PRODUKT P	HOOFDGROEP 8	GROEP 83
BETR. Portierslot 343, 345		NO. 24x DATUM Dec. 80

Dit Service Bulletin is een aanvulling op de Servicehandboeken Reparatie en onderhoud:
Hoofdgroep 8, Carrosserie 340, 1977-19.. en Aanvulling 1980
Hoofdgroep 1(12), Smeervoorschriften 240, 260, 66, 343

Maatregelen tegen het vastvriezen van de portiersloten

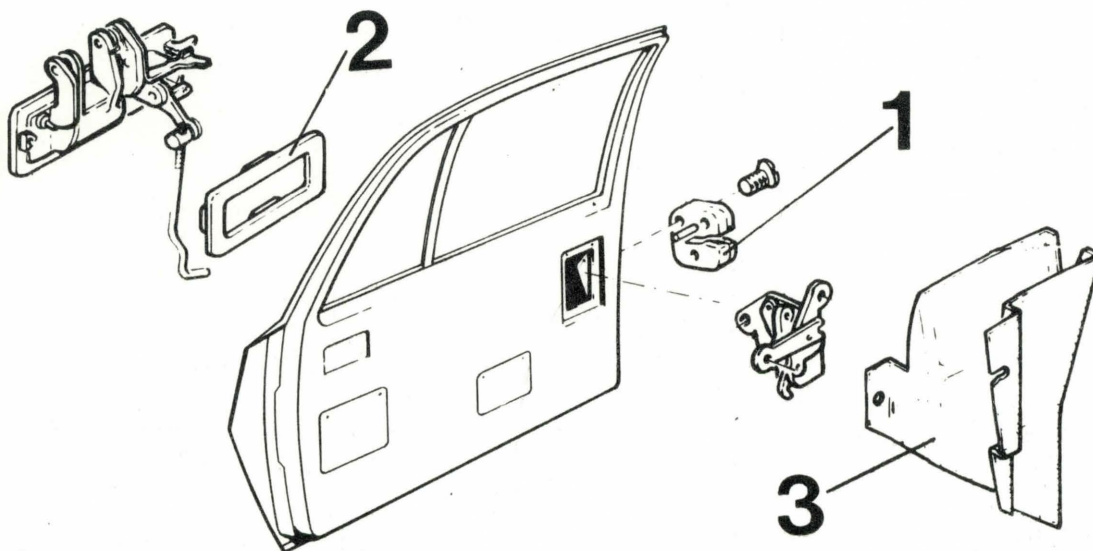
Teneinde het bevriezen van de portiersloten bij de typen 343 en 345 te voorkomen, zijn de volgende maatregelen genomen:

- Alle bewegende delen van de portiersloten zijn voorzien van een speciaal vet. Voor Service dient speciaal vet O/N 1161002 gebruikt te worden. Vanaf chassisnummer 494312. Het buitendeel van de portiersloten (1) is voorzien van een afvoergat. Vanaf chassisnummer 497657.
- Het materiaal en de afmetingen van de handgreepkappen (2) zijn verbeterd. Vanaf chassisnummer 523896.

- De sloten van de voorportieren bij de 345 zijn voorzien van afschermkappen (3) welke in de portieren zijn aangebracht vanaf chassisnummer 516848.

Portierslot buiten van afvoergat voorzien

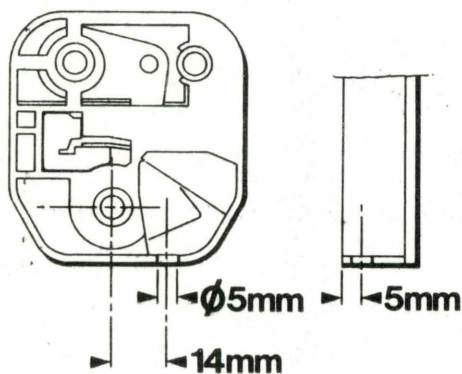
A3

Boor een gat $\varnothing 5$ mm volgens nevenstaande afbeelding.

Buitenhandgreep en de portiersloten binnen en buiten bevestigen

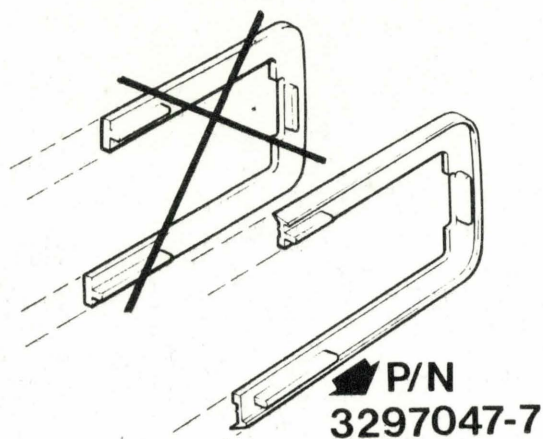
A5

Plaats de nieuwe pakking O/N 3297047-7 op de handgreep. Zie verder Servicehandboek Reparatie en onderhoud, Hoofdgroep 8, Carrosserie 340, 1977-19..., pagina 31 en Aanvulling 1980, pagina 12 en 13.

Opmerking: Plaats in de voorportieren bij de 345 de bout voor de buitenhandgreep nog niet als de afschermkappen nog gemonteerd moeten worden (zie hieronder).

B. Afschermkap in het portier bevestigen (Deurpaneel en afdichtplaat verwijderd)

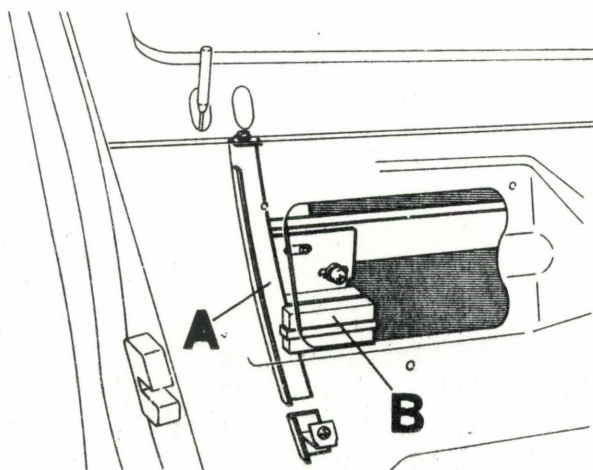
Auto's met een chassisnummer lager dan 516848 kunnen van afschermkappen in de voorportieren worden voorzien volgens onderstaande methode

Draai het raam geheel naar boven.
Verwijder de raamgeleider (A) en de raamloper (B).
